MUNICIPALIDAD DE CAPIATÁ
INFRAESTRUCTURA PÚBLICA Y SERVICIOS
PERIODO 2021 – 2025

La Dirección de Infraestructura Pública y Servicios, se dirige a Ud. y por su intermedio donde corresponda a fin de informar sobre los trabajos complementarios necesarios para la culminación de los trabajos del Contrato N° 30/2022 ***"Construcción de Empedrado con Cordón Cuneta en Calle Pública Existente, área no censada de Compañía 6º Posta Ybycua, Barrio Paso de Oro"*** – **ID N° 406.042,** realizados por la empresa ***"MLF PROYECTOS Y CONSTRUCCIONES – de María Liz Fleitas".-***

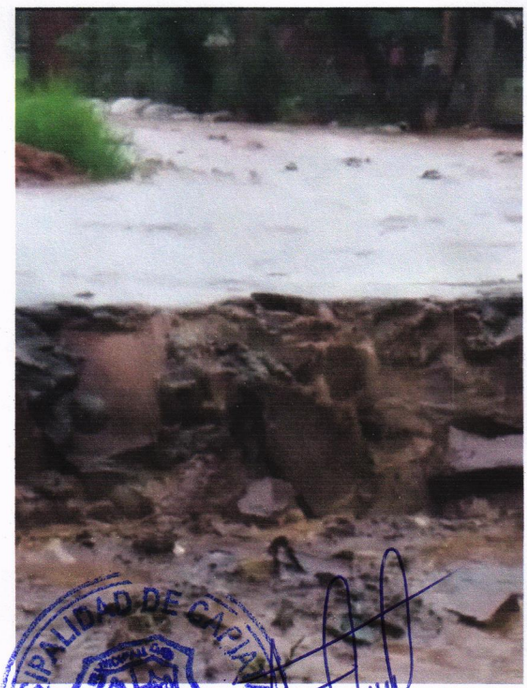
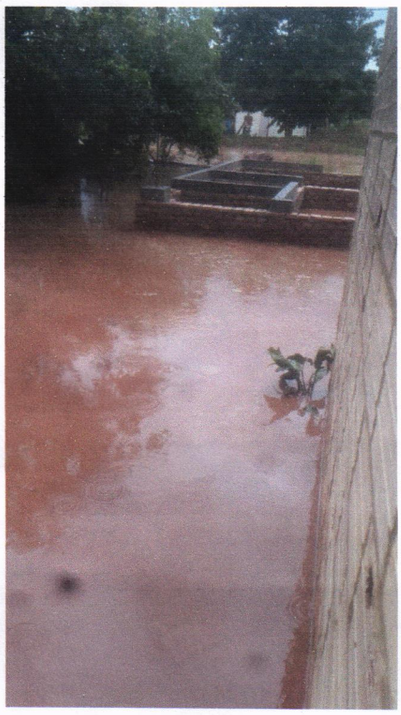
Al momento de elaborar el proyecto de construcción de empedrado en dicha zona se estimó que sería suficiente para la contención de las aguas de lluvia un ancho de calzada de 6,00 metros de empedrado y la construcción cordón cuneta en ambos costados de manera a completar un ancho de calzada total de 7,00 metros.-

Una vez iniciados los trabajos se tuvo días de lluvias en el proceso de la construcción donde nos percatamos que sin un cambio del proyecto se agravaría el problema de inundaciones para las familias del Territorio Social San Martin.-

Razón por la cual, los vecinos de la zona se reúnen con el contratista y con el Director de esta dependencia Arq. Joel Benitez, a los efectos de manifestar su preocupación con respeto a lo que podría ocurrir en los días de lluvia con el caudal de las aguas provenientes de la zona del barrio Kennedy, y, una vez terminada la reunión y en presencia de otros funcionarios municipales se realizaron los trabajos de nivelación de la cuenca donde se están realizando los trabajos de construcción de empedrado, arrojando como resultado la posibilidad de equiparar las fuerzas y el caudal del volumen de las aguas de lluvia, para lo cual será necesario ampliar en un metro más el ancho de calzada de empedrado (ver plano) de lo proyectado, ya que inicialmente solo debía hacerse 6,00 m de ancho, como también un metro de cordón cuneta al margen derecho de la calle (teniendo en cuenta el asfalto de la Calle Paso de Oro).-

Por ello se solicita al contratista realizar los trabajos de ampliación del ancho del empedrado a 7,00 metros y trasladar a un solo margen de la calle la construcción de cordón cuneta, ya que con la realización de este trabajo se soluciona el inconveniente de inundaciones equilibrando de esta forma la distribución de las aguas de lluvia.-
